前回の協議会で整理された主な事項

明大通りⅡ期工事区間の樹木の配置について

植栽樹改良について

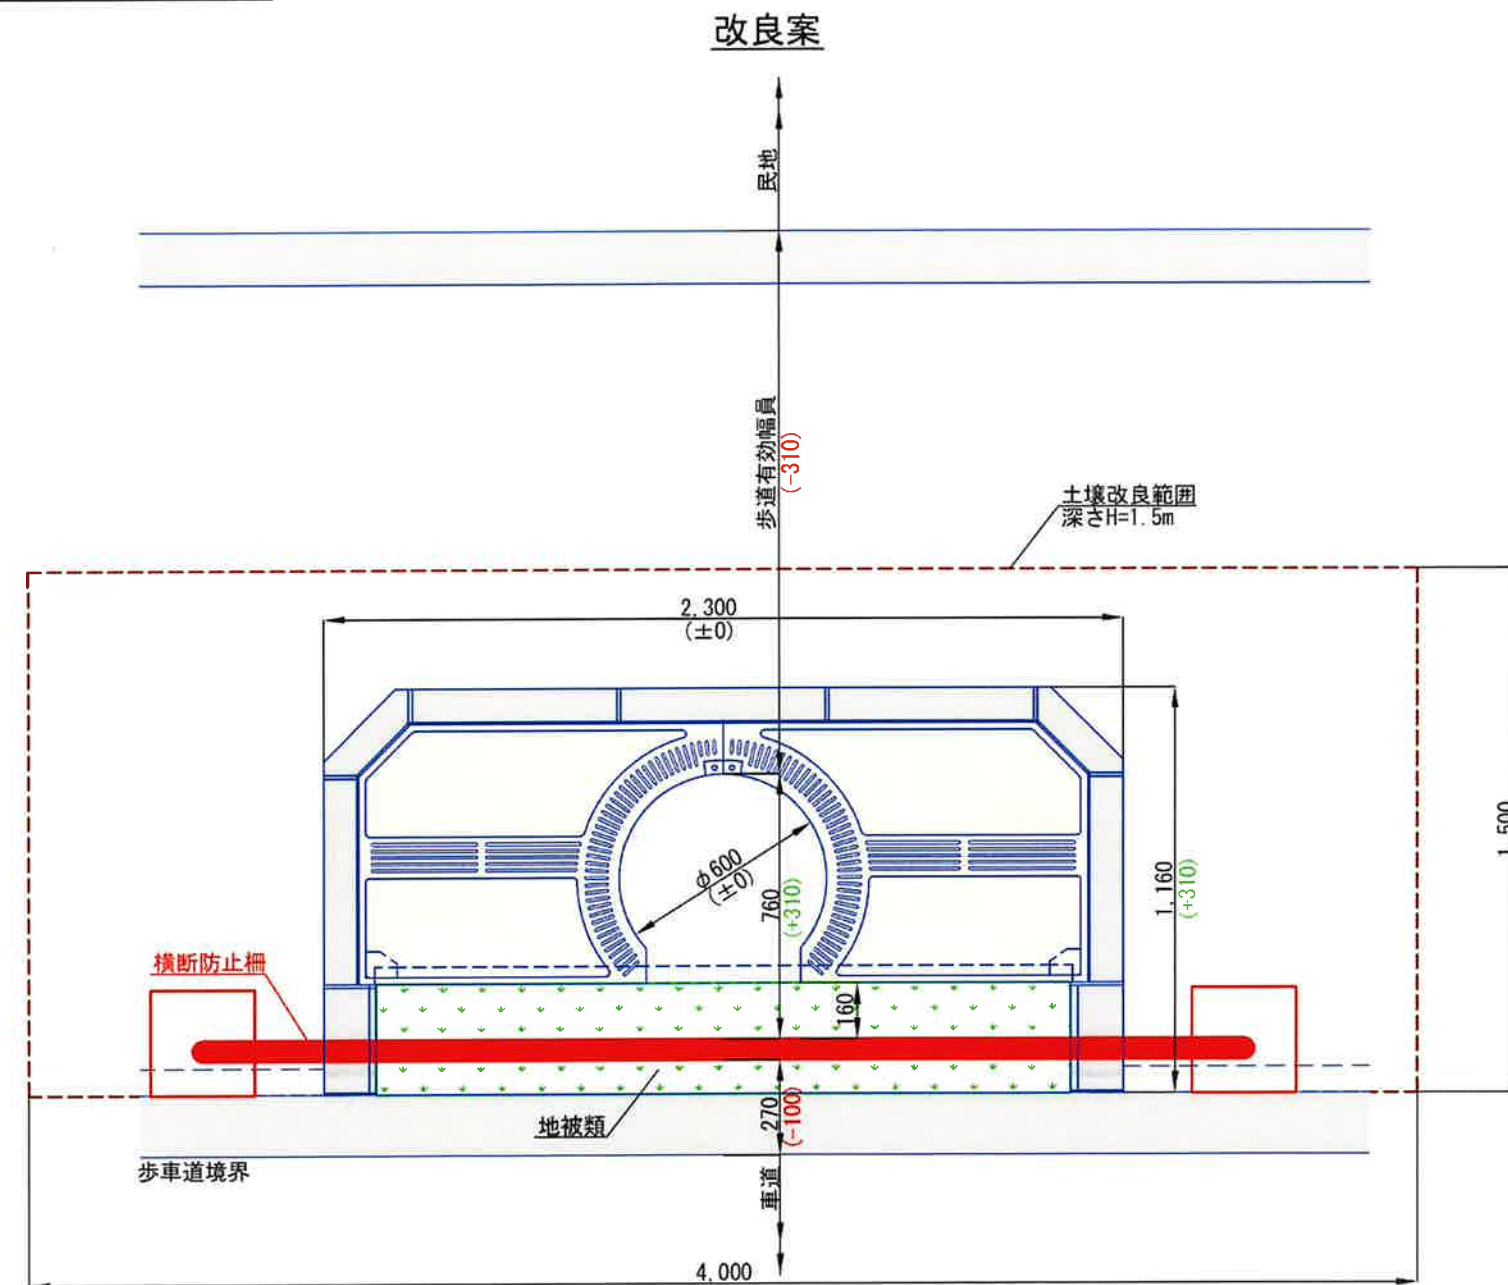
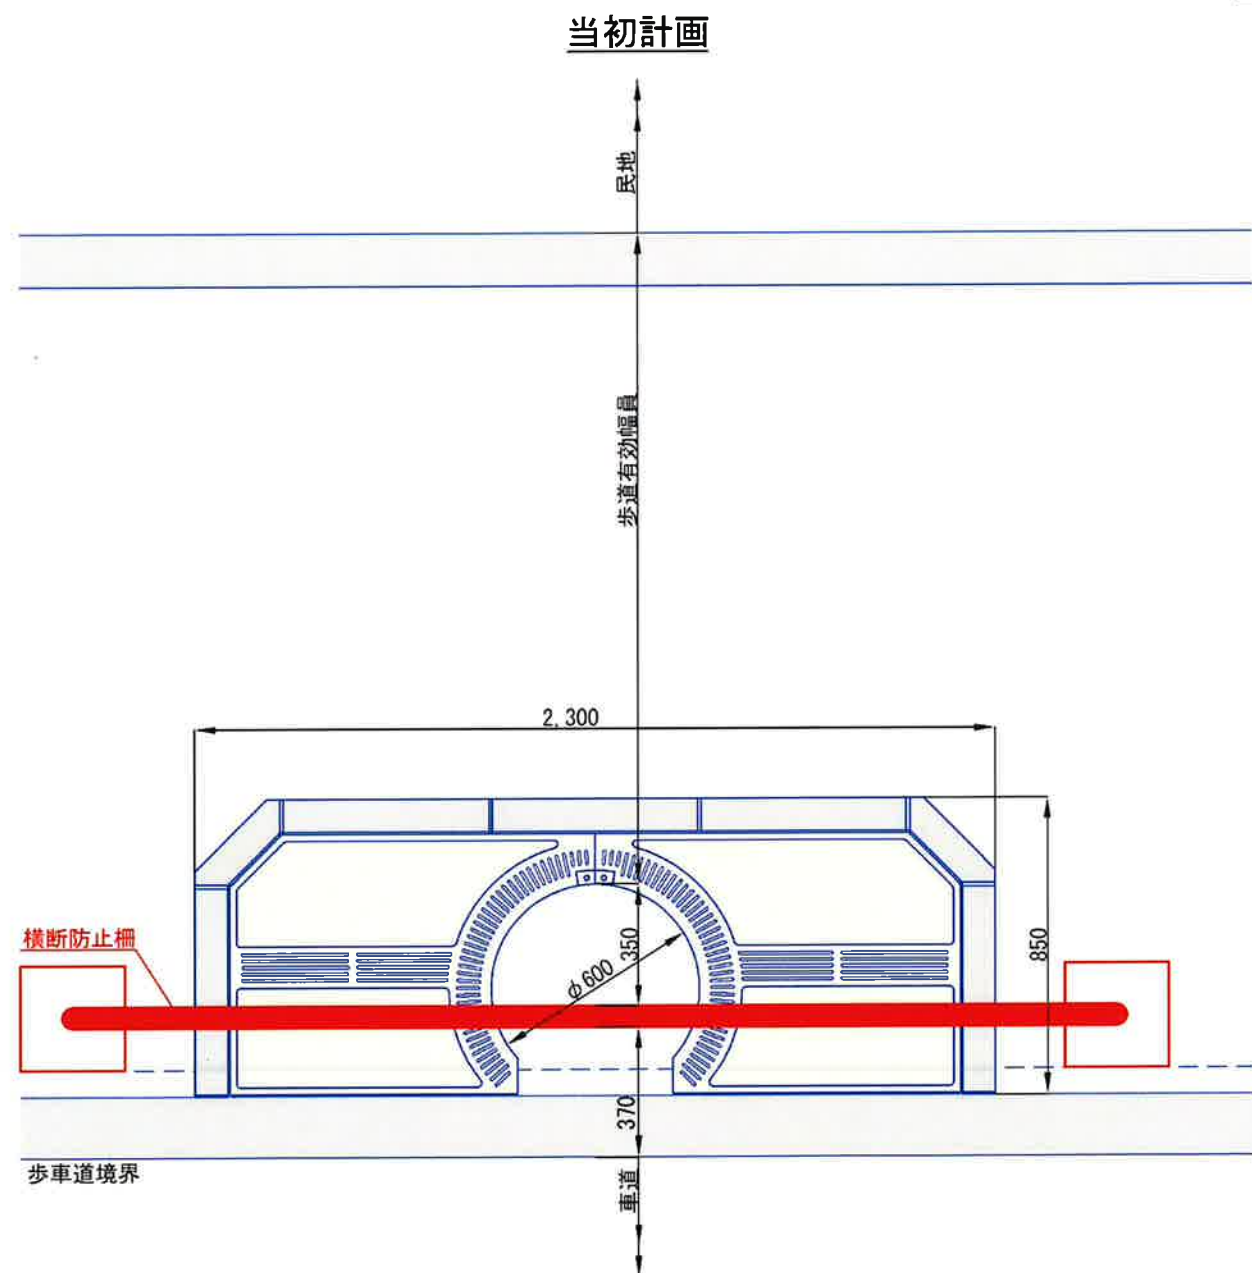
- ① ツリーサークルと防護柵が近いため、樹木が成長した際に干渉する恐れがある。
- ② 開口部が少なく、根へ水や酸素を供給しにくい。
- ③ 土壤改良範囲が狭いため、根上がりする可能性がある。

- ① 防護柵の基礎を改良し車道側へ 10cm 寄せ、16cm 離す。
- ② ツリーサークルを大きくし、根へ水や酸素を供給し易く改良。
- ③ 防護柵下に、地被類などの緑を追加。
- ④ 土壤改良範囲を大きく広げ (L4m*W1.5m*H1.5m)、根の成長を妨げない

<バス停について>

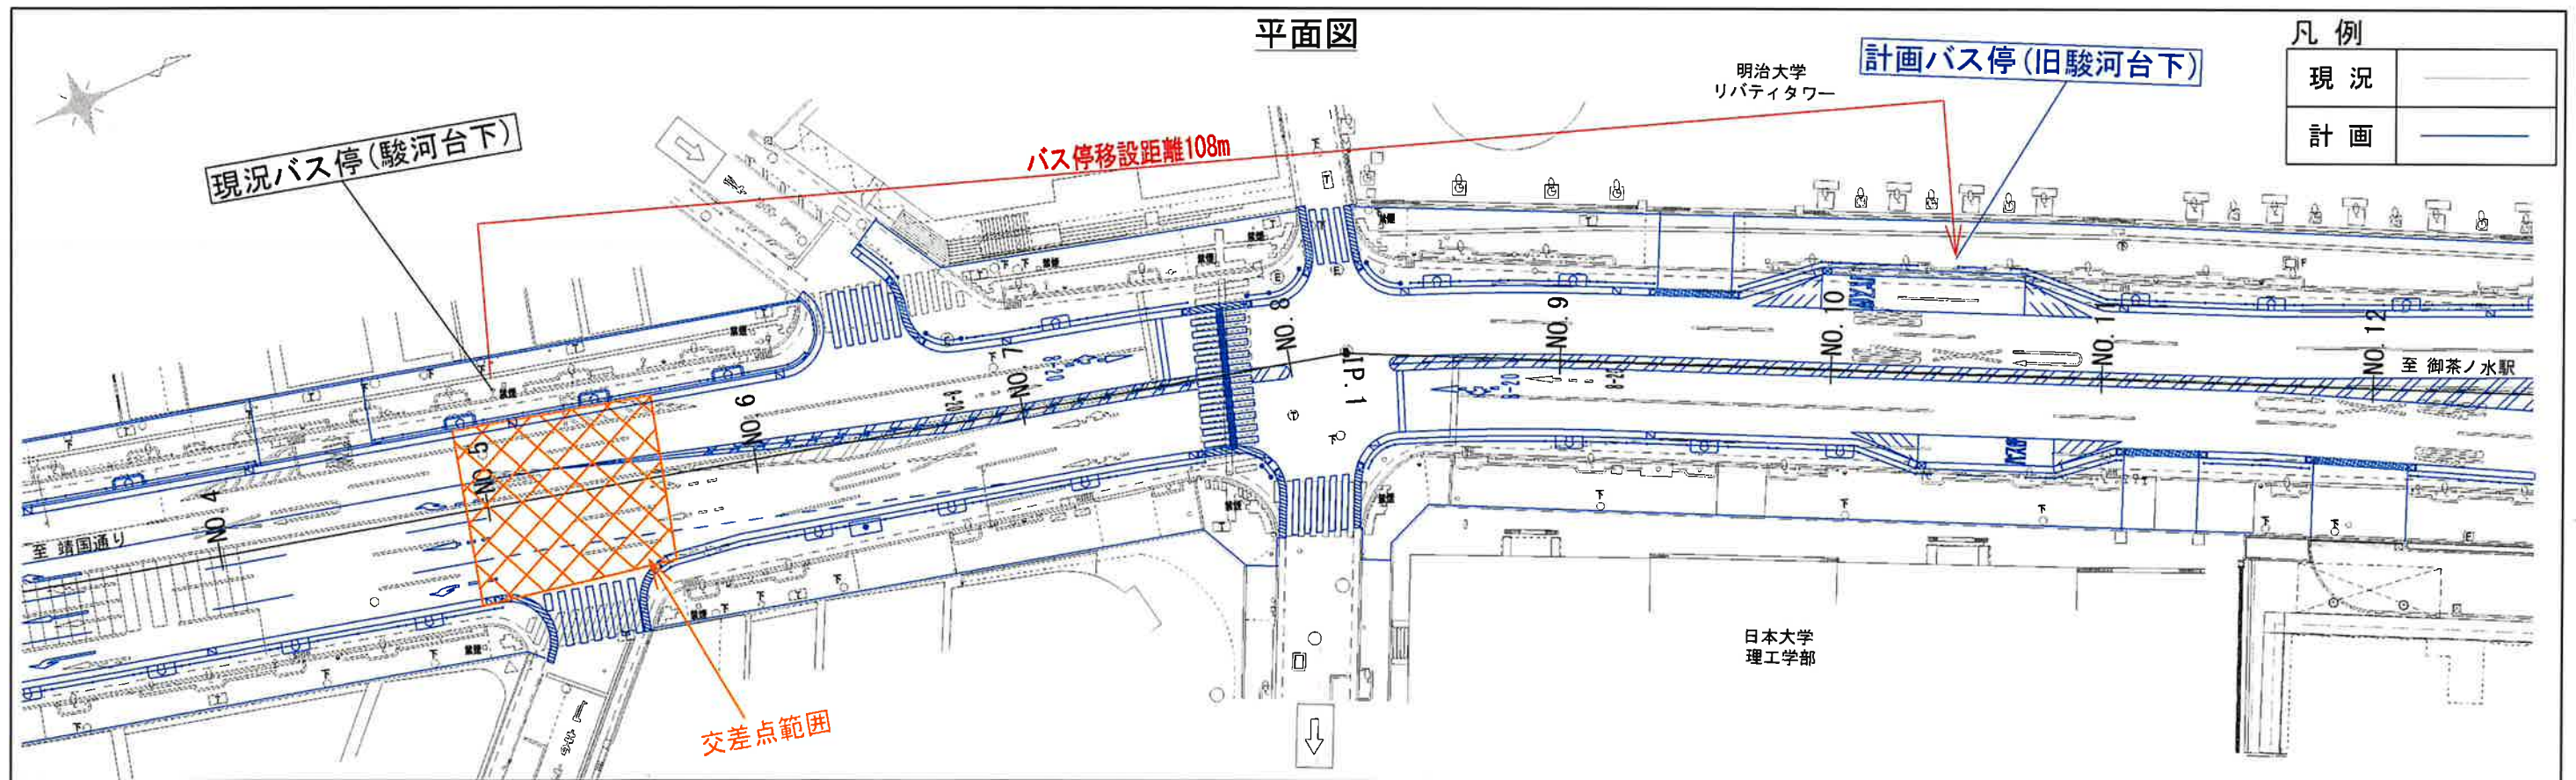
- ① バス停をなぜ現況の位置に設置できないのか。
- ② バスベイは必要無いのではないか。

- ① 現在のバス停位置は、交差点内であるため既存不適格となり移設が必要。前後のバス停間隔と歩道の有効幅員を考慮して計画の位置に移設する。
- ② 後続車による渋滞の発生や、側方通過する自転車の安全性を確保するため必要である。

A-A断面

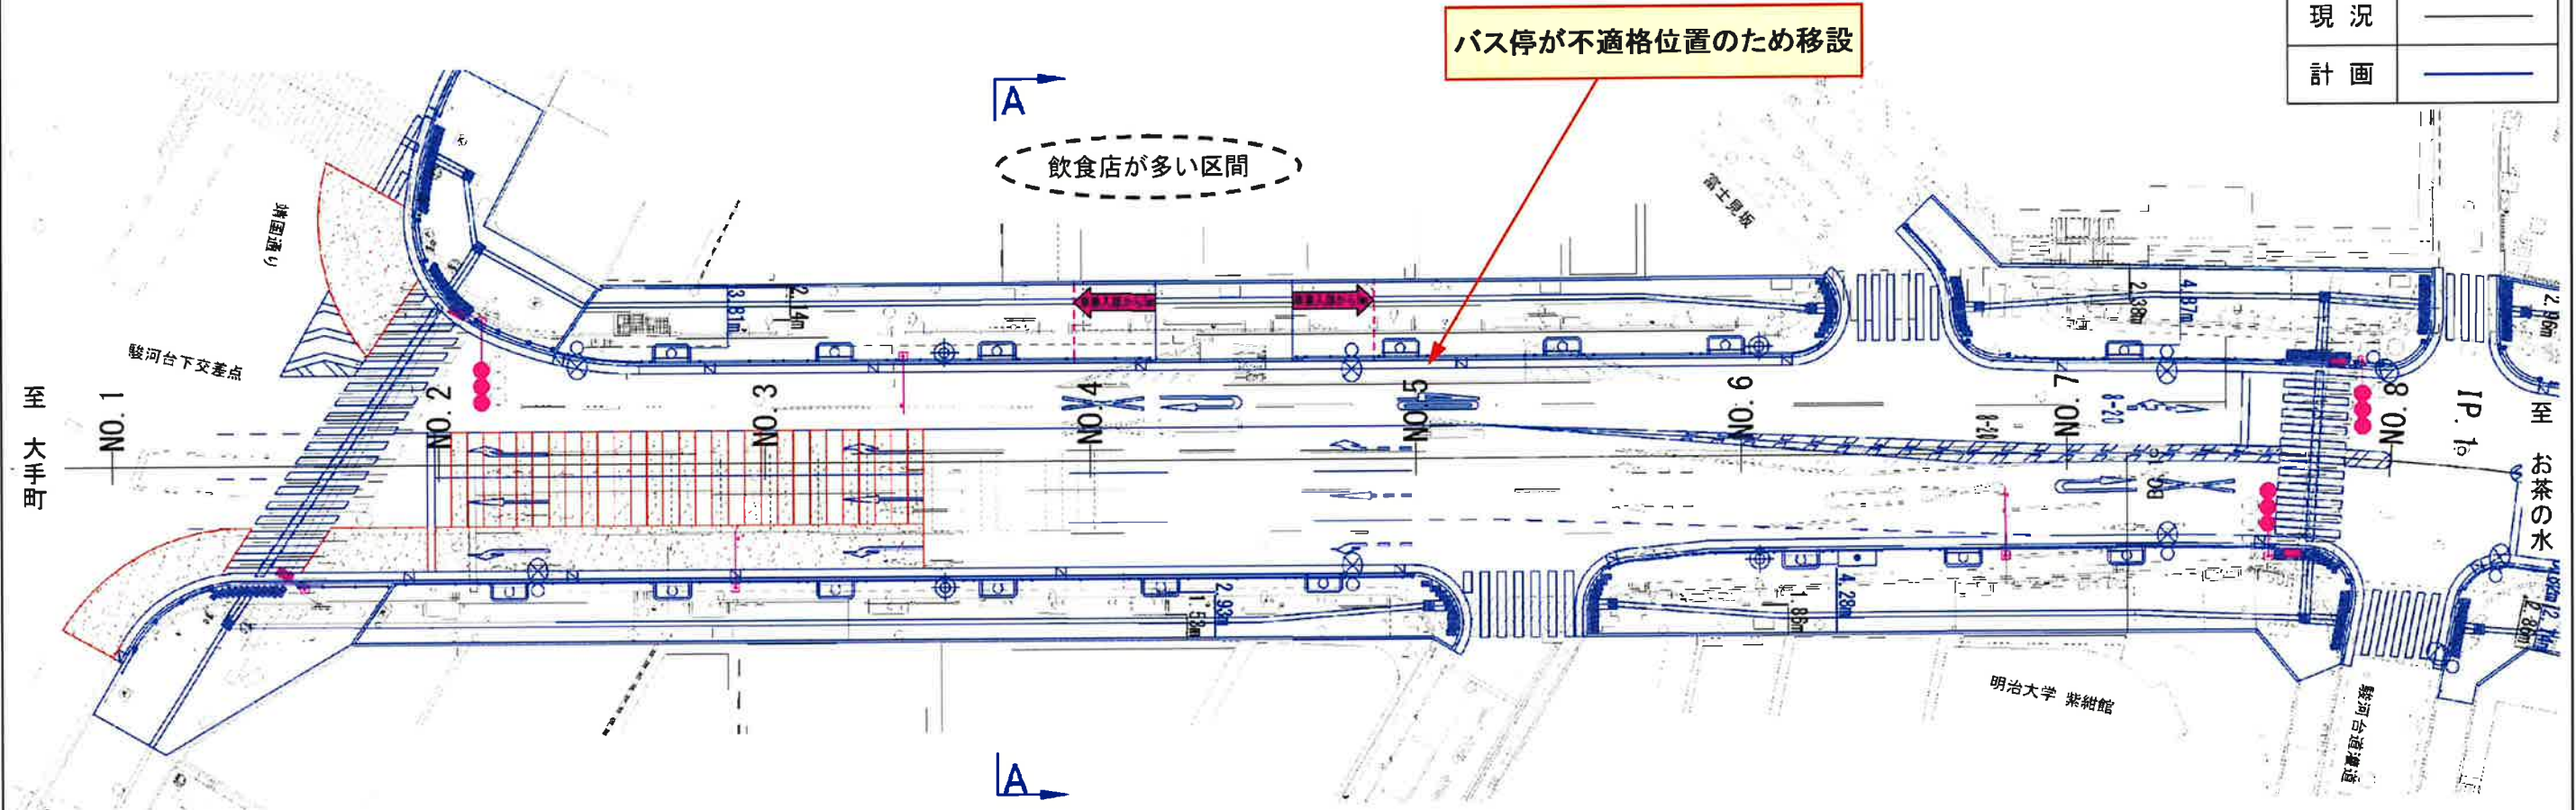
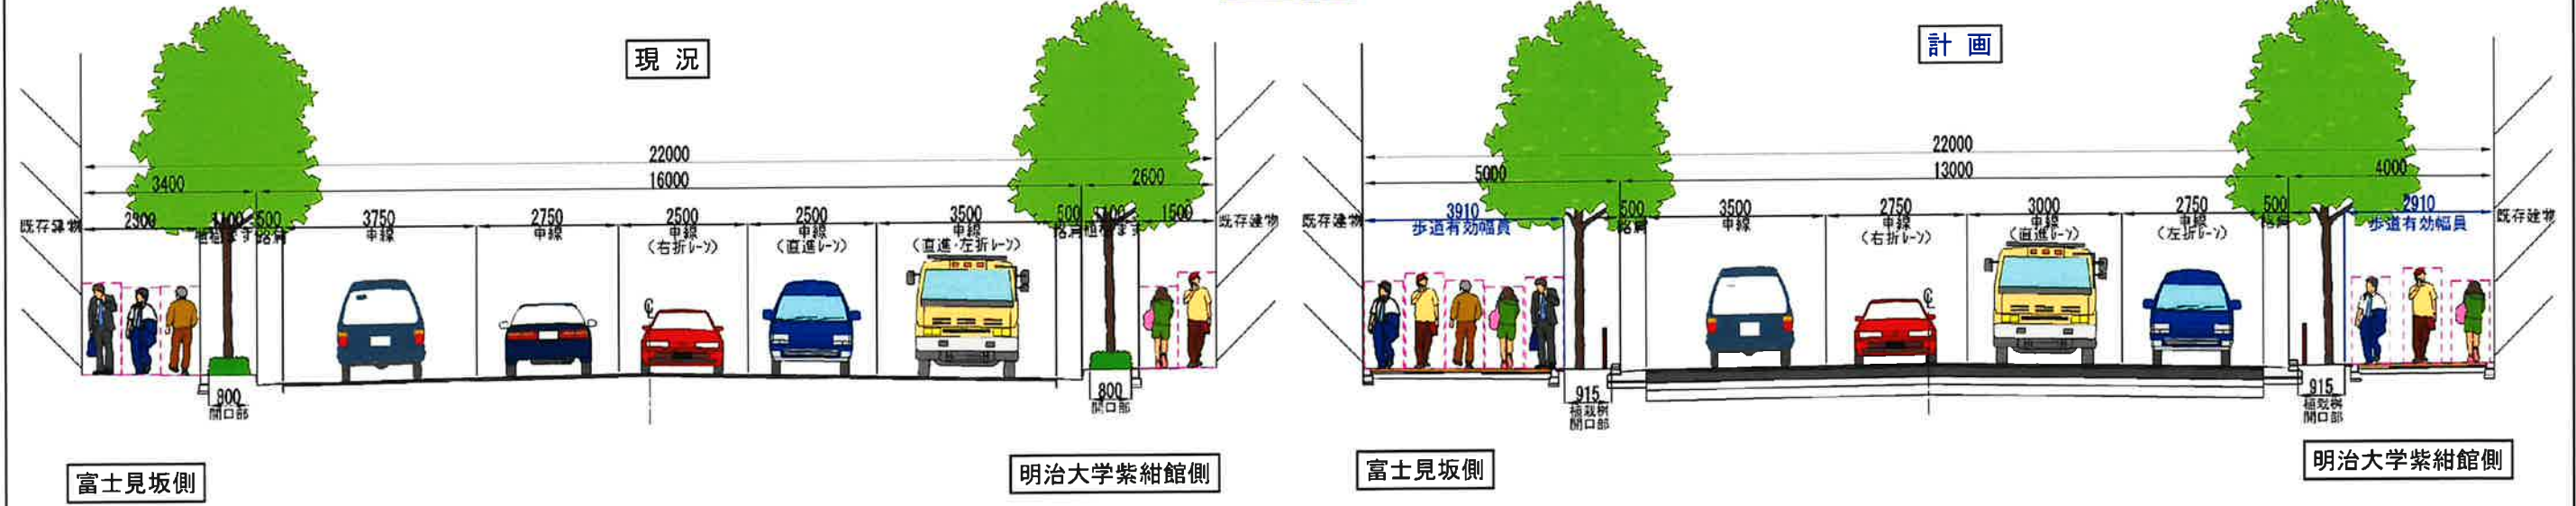
- ・連続した広い空間が無ければ、歩道拡幅した意味が無くなる。
- ・車いすのすれ違いが出来ないことや、傘同士がぶつかるなど支障がある。

Ⅱ 期工事区間 沿道の状況を踏まえ歩道有効幅員の確保を優先する区間
